## **ALLEGATO N. 2**

**Area compresa all'interno degli ambiti di urbanizzazione consolidata di cui alla L.R.V. 14/2017.**

**SECONDO IL P.R.G. : Sottozona C2 di Espansione P.S. N.5 Parco del Lusenzo, Sottoprogetto n.2 – Ghezzi.**

# IPOTESI DI MODIFICA PER ACCESSO

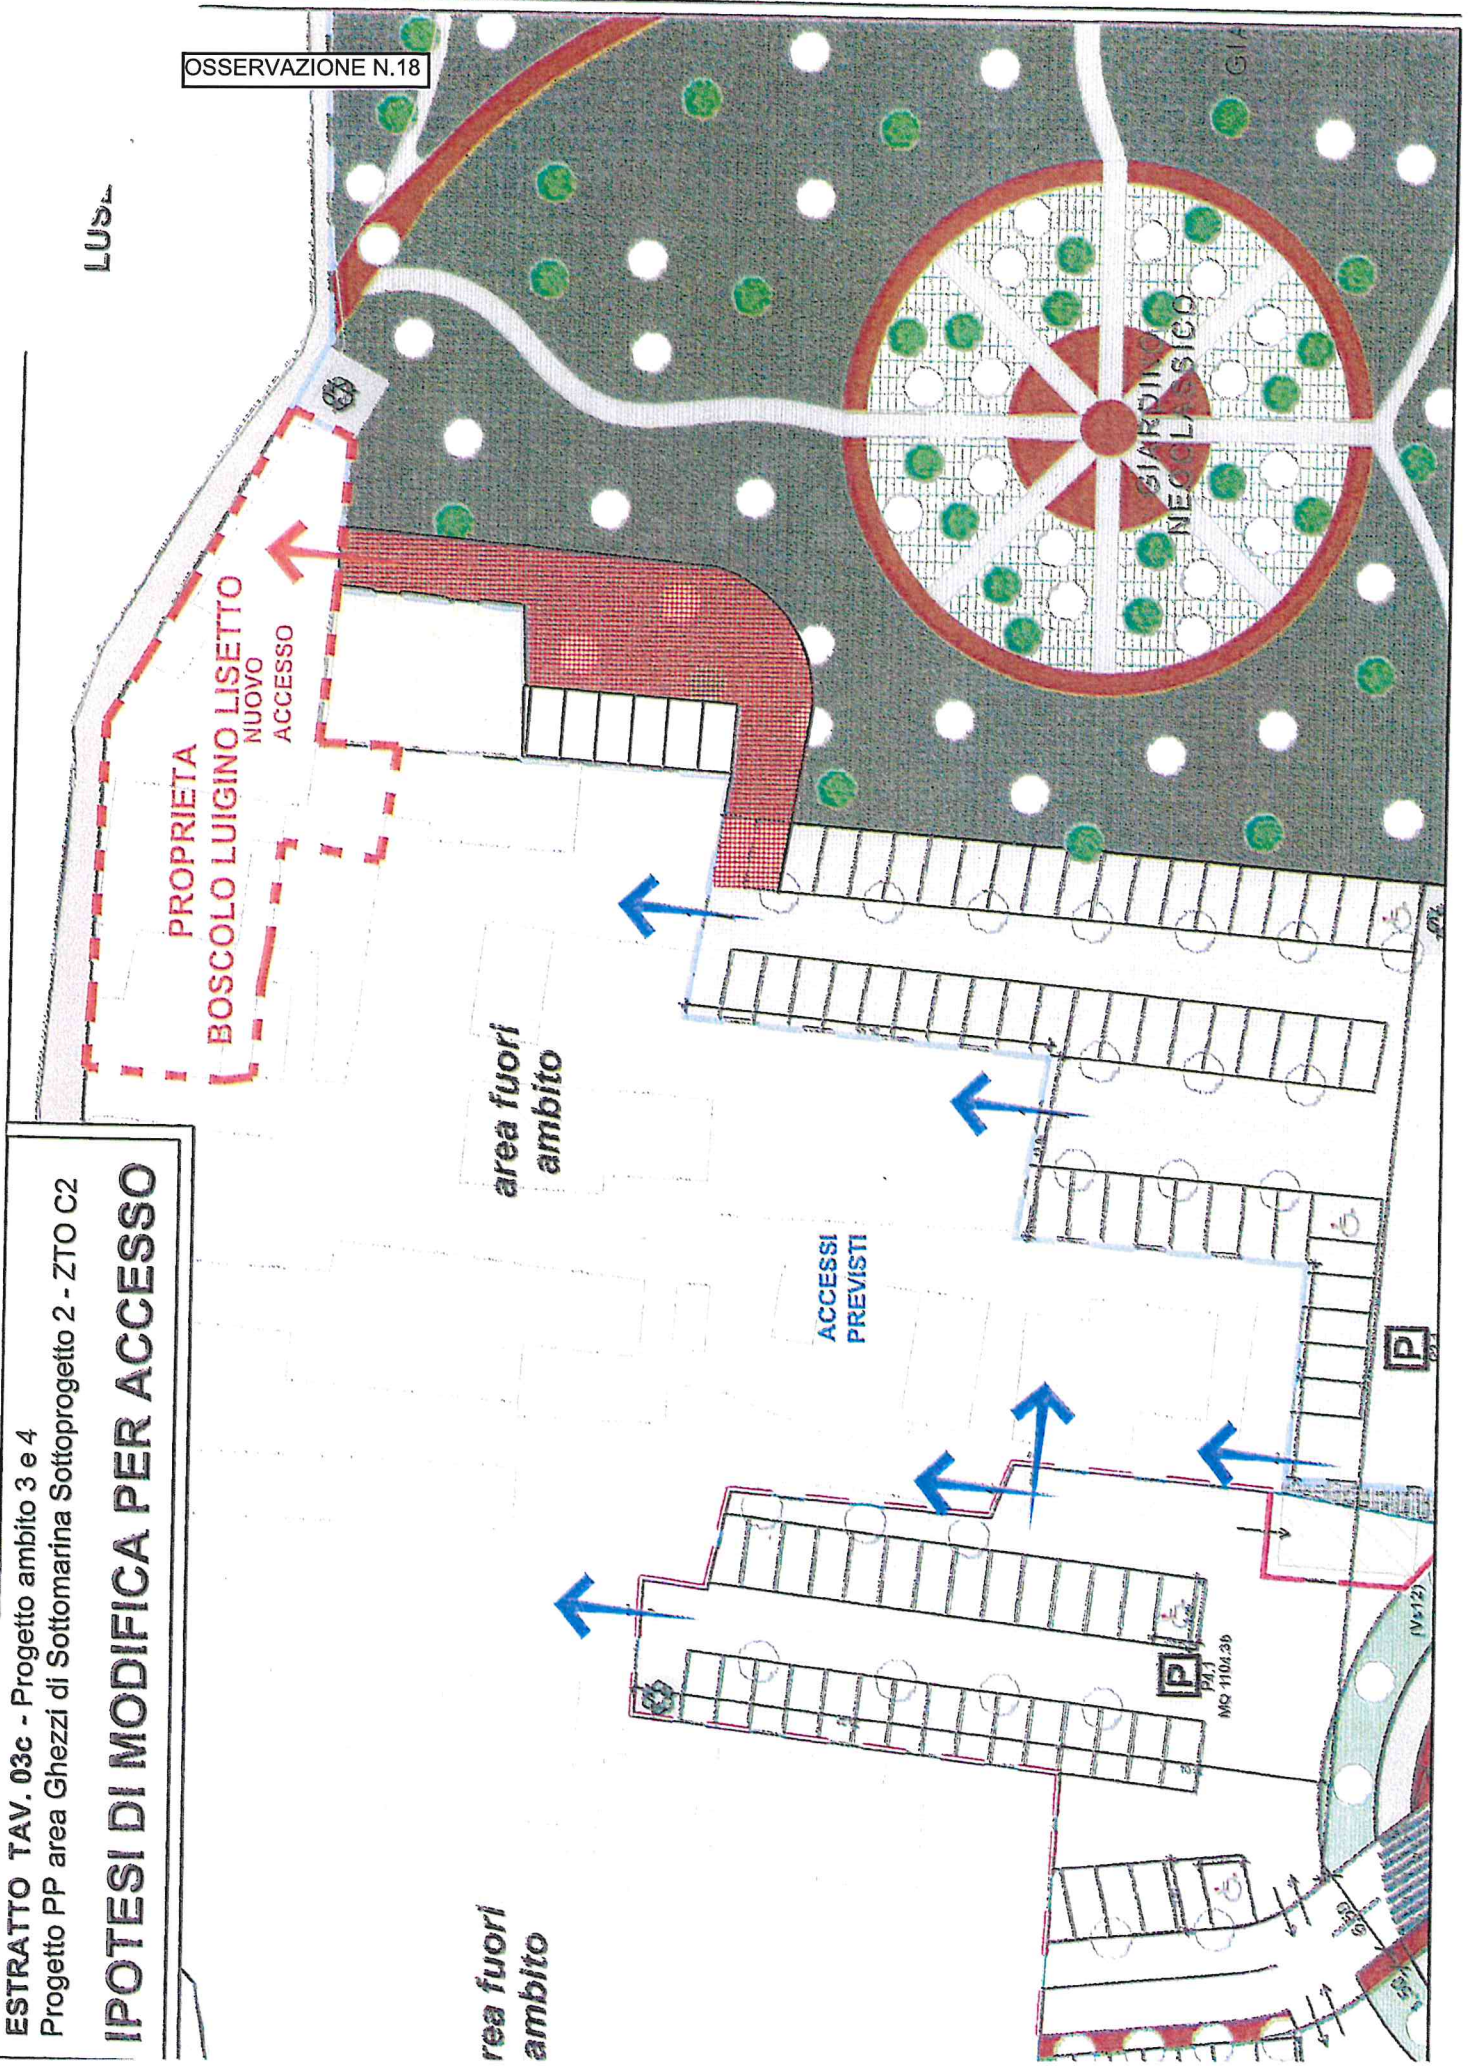
1- venga prevista una modifica alla viabilità di piano, come rappresentato della proposta allegata, dove si trasformi una parte terminale del verde pubblico in ulteriore area a parcheggio e strada;

Proposta di modifica del piano secondo Tavola 3A pubblicata:

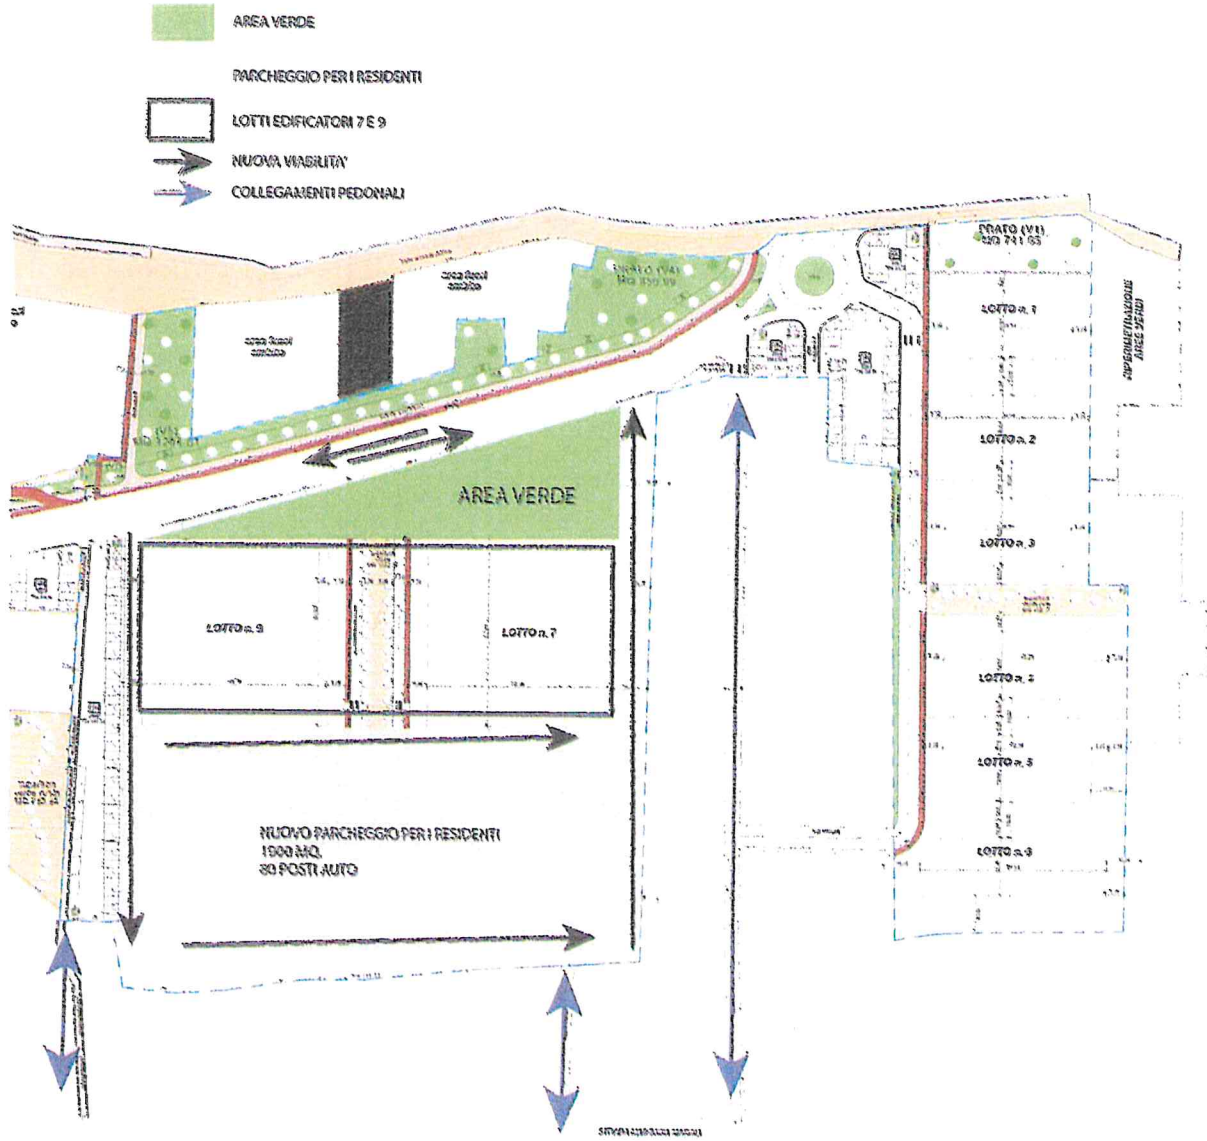
La ditta chiede che nei lotti 7-8-9-10 che attualmente hanno una maggiore densità di edifici con altezza importante, di fare un parcheggio verde di circa 1.900,00 mq. , lasciando più vicino alla nuova strada un'area di circa 1.500,00 mq. Per la nuova edificazione con case integrate al contesto esistente ( di due o tre piani) . Un parcheggio che serva i nuovi e gli attuali residenti di via Madonna Marina, i residenti lungo laguna, Via Altea, Via Aralia, Via Ardisia, ed i diportisti. Facendo ciò si andrebbero ad eliminare anche i parcheggi lungo la nuova arteria stradale rendendola più scorrevole, anche a fronte del passaggio di mezzi di soccorso. L'area adibita a parcheggio che comprende i lotti 8 e 10 verrà pienamente sfruttata nel momento in cui verrà risolto lo snodo a nord, ormai noto ed appurato essere soggetto di forte criticità. L'area a parcheggio di 80 posti auto viene collegata alla strada esistente di Via Madonna Marina tramite strade ciclo-pedonali dirette e già esistenti favorendo così anche attività commerciali presenti e soddisferebbe a pieno l'interesse pubblico dei residenti che risulta carente all'interno del piano.

Si accoglie la possibilità di inserire aree a parcheggio all'interno del lotto n.10. La proposta progettuale non è ritenuta migliorativa della proposta adottata.

ESTRATTO P.P. DEI GHEZZI - Scala 1:500

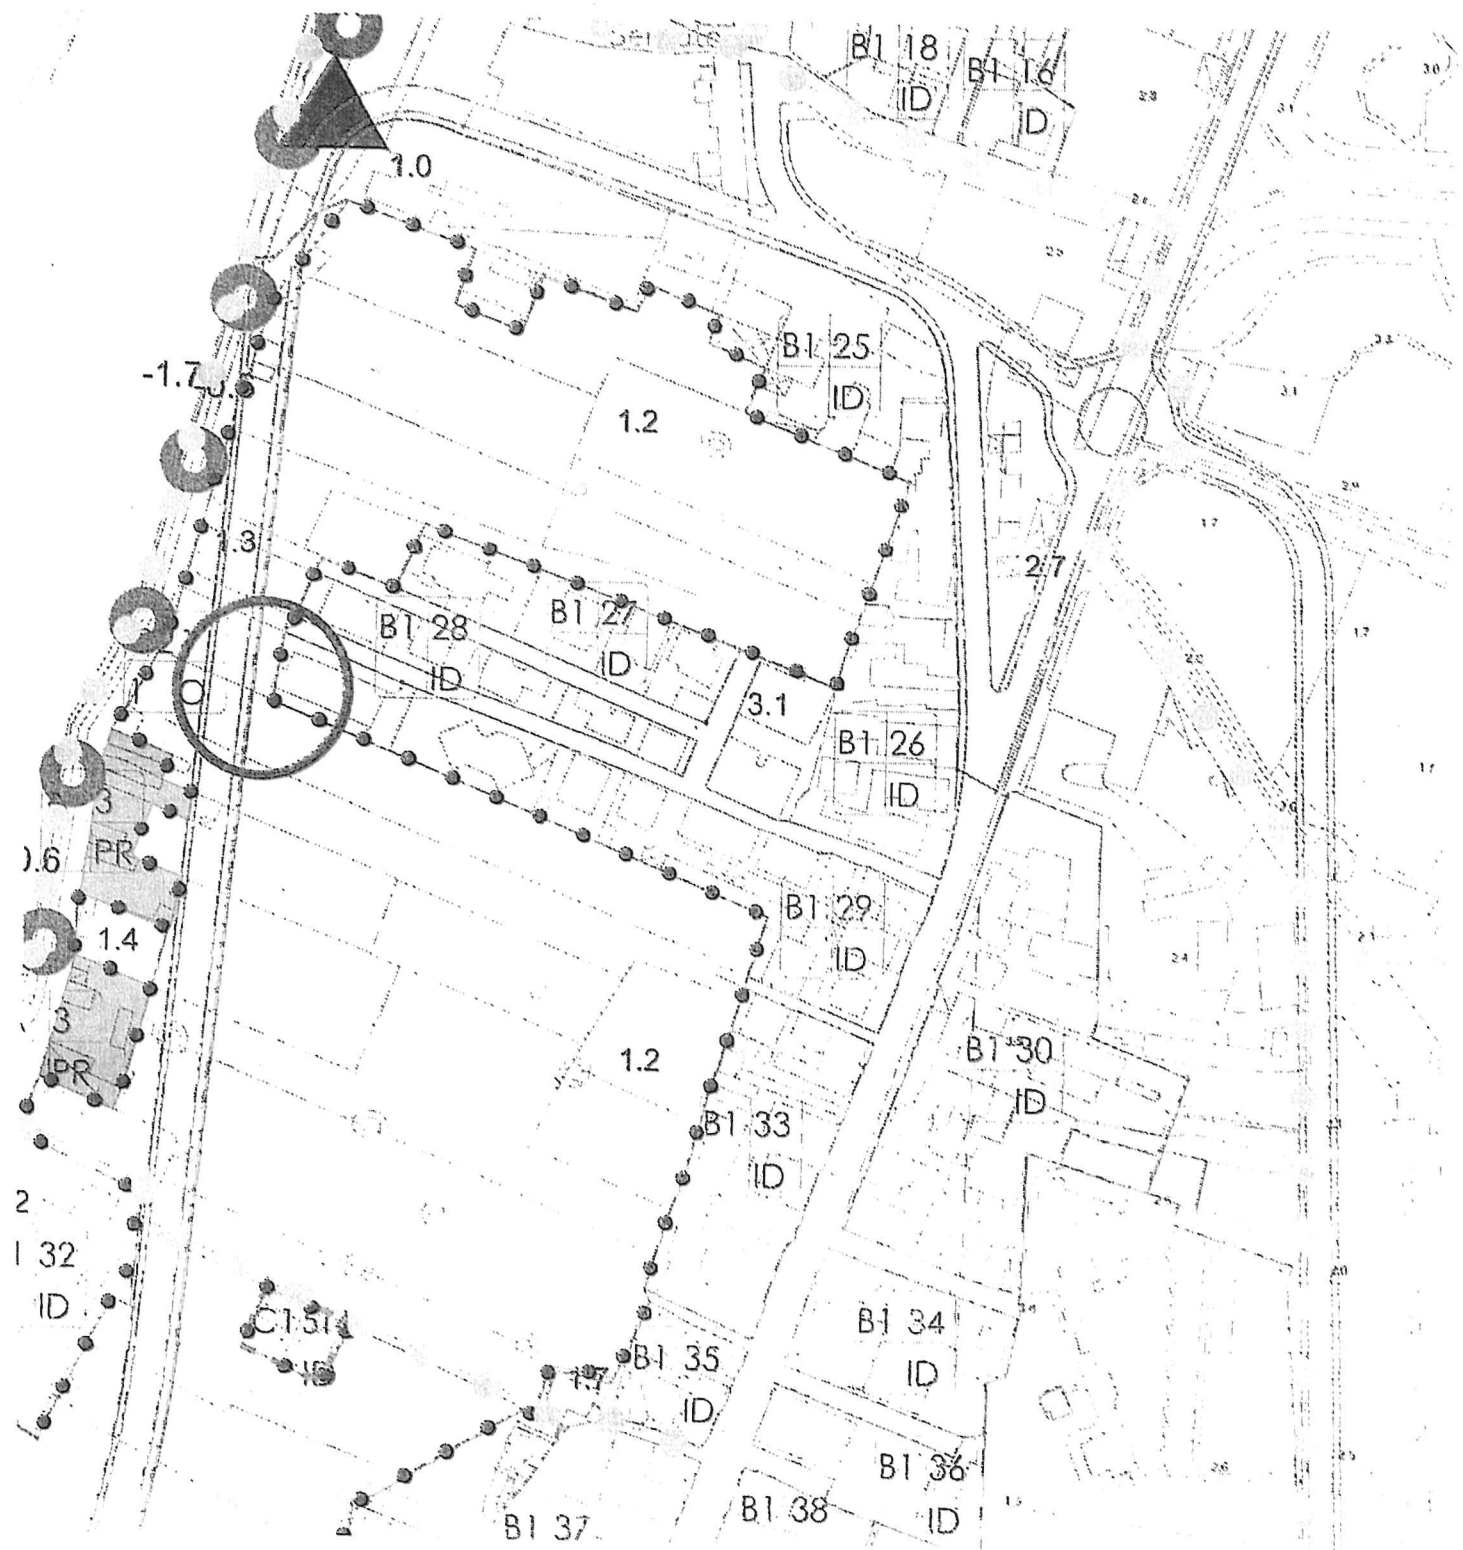
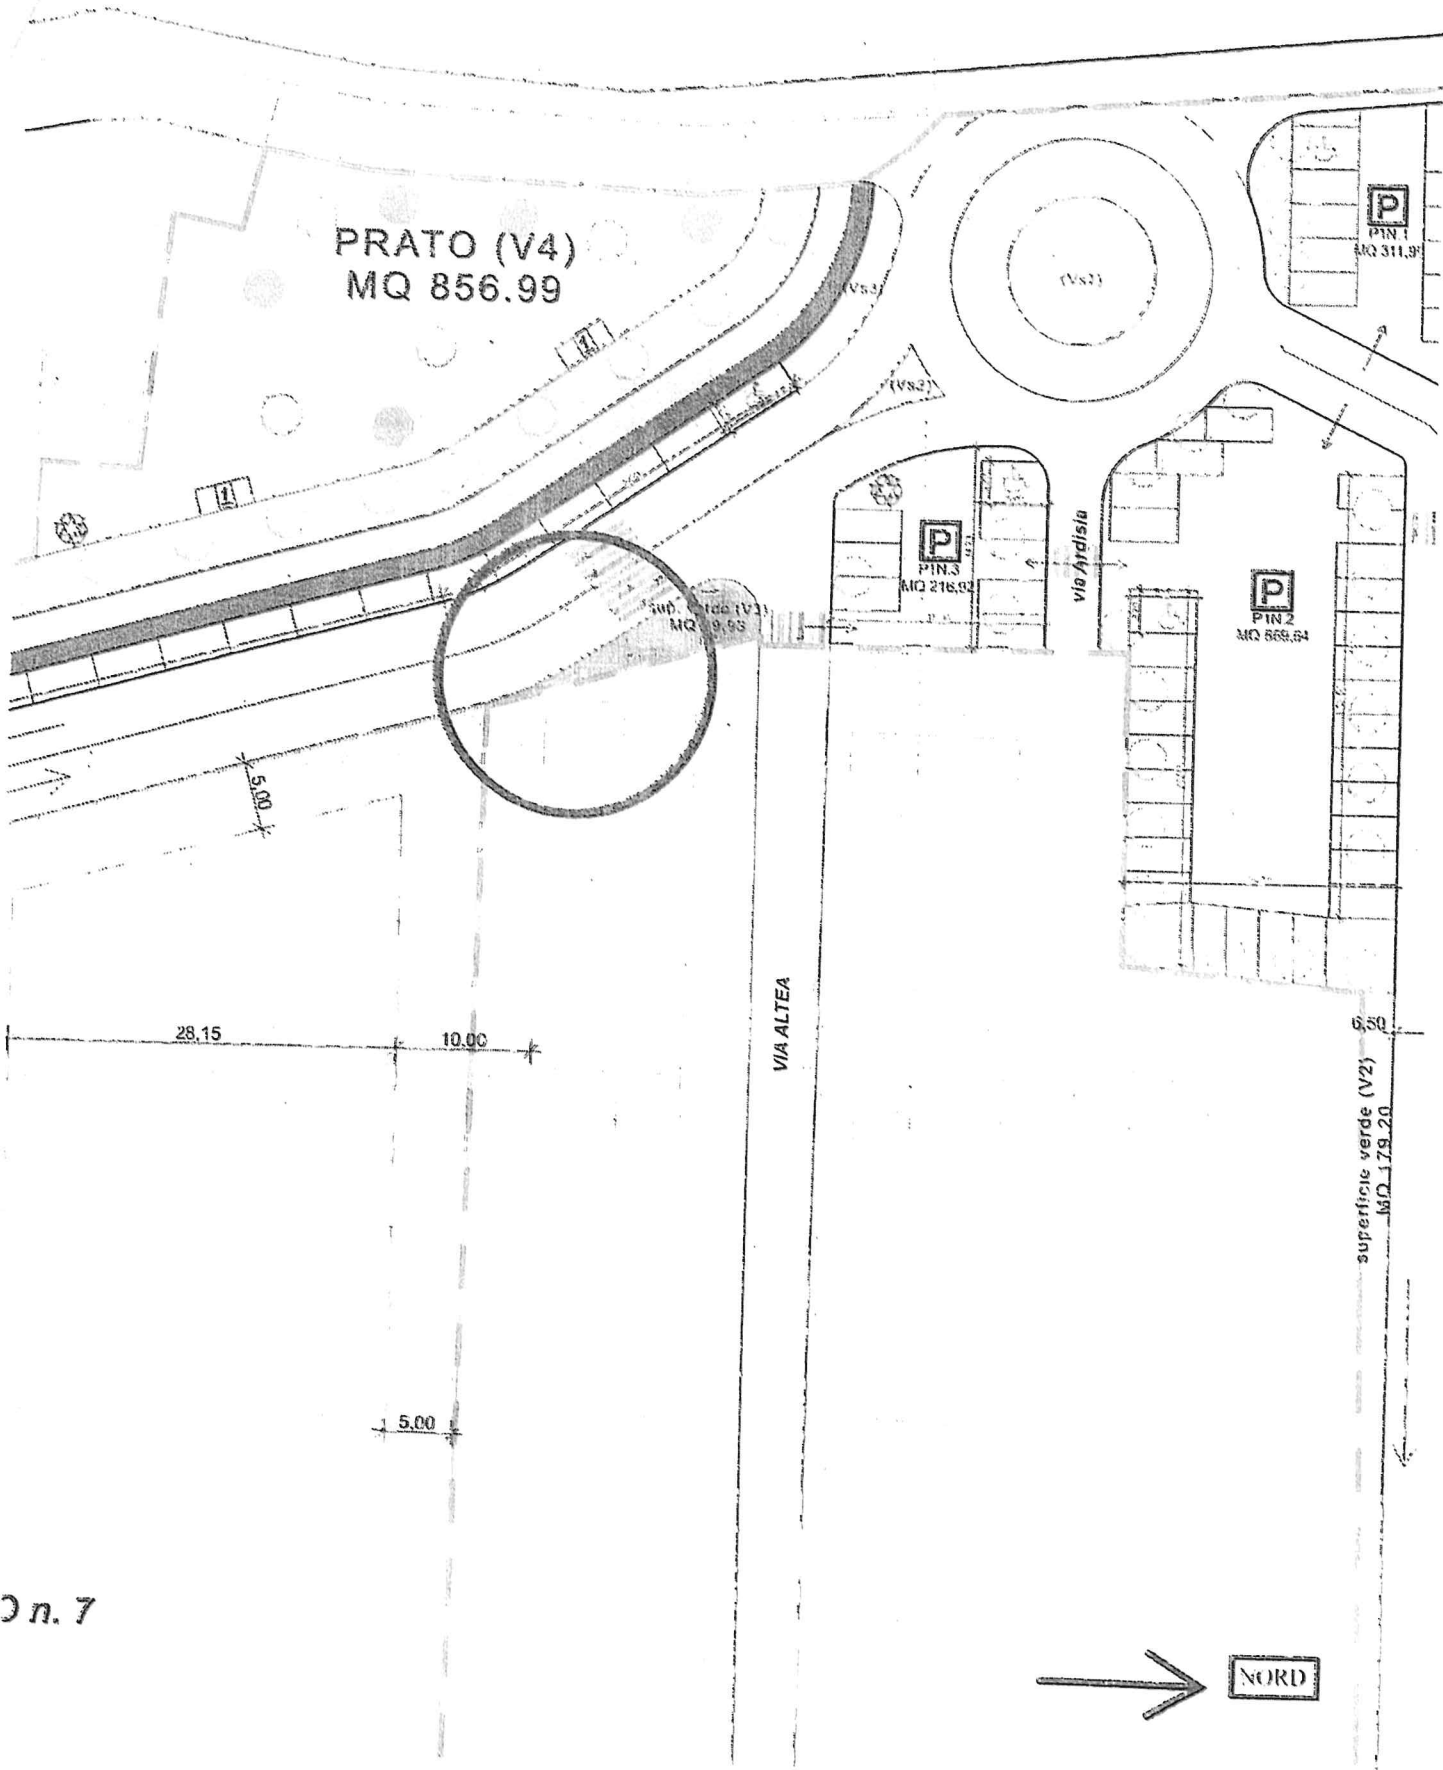
Con la presente richiesta si chiede lo spostamento del tracciato della nuova strada prevista dal piano dei Ghezzi, in posizione di almeno 15/20 ml. Più ad ovest, cioè verso la Laguna del Lusenzo, considerato che tale lieve modifica a proprio parere, non comporta alcun aspetto negativo ma anzi migliora la viabilità del tracciato.

Tale richiesta è parzialmente accolta per quanto la nuova viabilità consenta di allontanarsi dalla proprietà.
